# **Bebauungsplan und Örtliche Bauvorschriften „Brombach-Ost“, Stadt Lörrach**

Formelle Öffentlichkeitsbeteiligung gem. § 3 (2) BauGB  
vom 30. Dezember 2019 bis 07. Februar 2020

Abwägungsvorschläge zu den eingegangenen Stellungnahmen

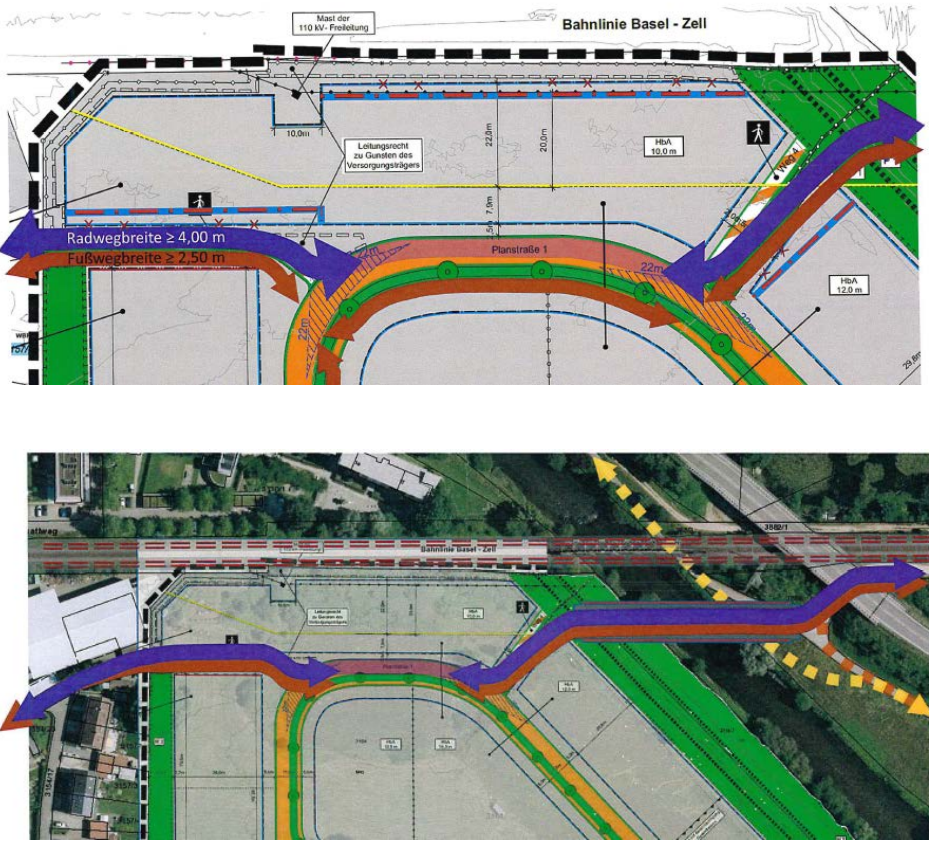
Lfd. Ziffer	Name / Institution, Stellungnahme	Abwägungsvorschlag des Bebauungsplaners und der Verwaltung
	<p>Gebäude auf dem Areal der Lauffenmühle. Die Kosten könnten wegen der vorhandenen Infrastruktur niedrig gehalten werden. Da das Museum auch mit der Geschichte der Textilindustrie verbunden ist, hätte diese Lösung auch noch einen besonderen historischen Hintergrund und man könnte die Vernichtung eines wertvollen Trittsteinbiotops zwischen Röttler Wald und Dinkelberg abwenden und den alten Zustand wieder herstellen.</p> <p>Wünschenswert wäre auch die Wiederherstellung des Grützbachs (Gewerbekanal) in seiner Funktion als Amphibien- und Reptilien Habitat. Frösche, Ringelnatter und Libellen könnten dann in ihr natürliches Revier zurückkehren. Insbesondere Frösche, (Ringelnatter zur Nahrungsaufnahme) müssten dann keine Gartenteiche in der Siedlung, oder den Swimmingpool einer Nachbarin als Laichgewässer nutzen. Als wir 1958 unser Haus bezogen haben und sicher auch schon davor, kamen Amphibien und Reptilien massenhaft in diesem Gebiet vor. Wir haben noch Fotos aus den achtziger Jahren die nachweisen, dass z.B. der Grasfrosch damals schon hier vorkam, zu diesem Zeitpunkt gab es in unserem und anderen Gärten noch keine Gartenteiche als Laichgewässer.</p> <p>Klima                      An zu merken wäre hier der Austausch von Frischluft, aus den Höhenlagen des Wiesentals. Durch den Fallwind, der durchs Tal weht, kann kühle und frische Luft einströmen. Der Temperaturunterschied auf dem freien Gelände (Siedlungsrand) zur Dorfmitte beträgt ca. 2 Grad. Die massive Bebauung und die Größe der Objekte (Zentralklinikum, Museumsdepot, Lagerhalle Hugenmatt IV), sorgen für eine Unterbrechung der Frischluftzufuhr und zu einem Wärmestau in bestimmten Bereichen. Im Masterplan Klima sollen solche massiven Bebauungen wegen der zunehmenden Erderwärmung vermieden werden. Flächenvorsorge zur Freihaltung, Sicherung und Entwicklung Klimaökologisch (und Lufthygienisch) bedeutsamer Ausgleichsflächen (Entlastungsflächen) im Siedlungsraum und Sicherung der Frischluftzufuhr.</p> <p>Wasser und Hochwasser                      Während einer Bürgeranhörung wurde von Frau Bürgermeisterin Neuhöfer-Avdic mitgeteilt, dass der Tiefbrunnen bereits stillgelegt wurde. Der Brunnen wird nach wie vor regelmäßig von der Badenova gewartet und es werden Trinkwasserproben entnommen.</p>

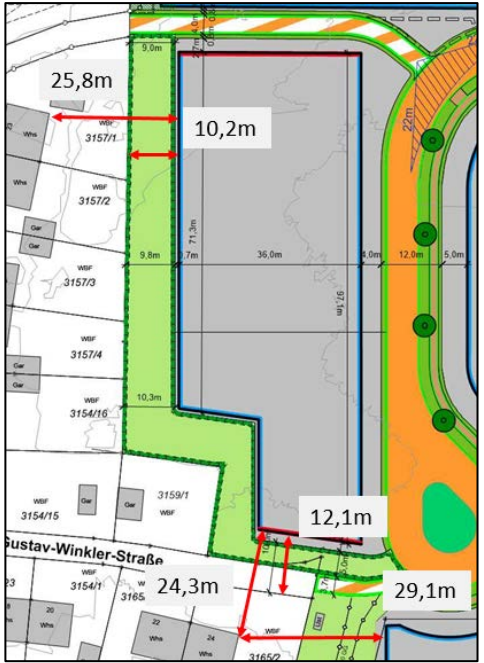
04	<p><b>Bürger 04, Schreiben an die Stadtverwaltung Lörrach, Fachbereich Stadtentwicklung und Stadtplanung, Stellungnahme vom 05.02.2020</b></p> <p>... in Bezug auf Aspekte der übergeordneten Stadt- und Verkehrsplanung bleiben nach Studium des aktuellen Entwurfs und der vorliegenden Begründung weiterhin wesentliche Fragen offen. Ich hatte mir erlaubt, im Rahmen der Frühzeitigen Öffentlichkeitsbeteiligung Anregungen einzureichen. Diese wurden aber offensichtlich nur oberflächlich und wenig</p>	<p><b>Der Anregung wird nicht gefolgt.</b></p> <p>Neben dem LRA ist auch der Fachbereich Straßen / Verkehr / Sicherheit der Stadt Lörrach beteiligt. Seitens der Stadt erfolgen derzeit Planungen zum Ausbau der Pendlerlinien. Diese sollen künftig soweit möglich auf separaten Wegen entlang bestehender Infrastruktur geführt werden.</p>
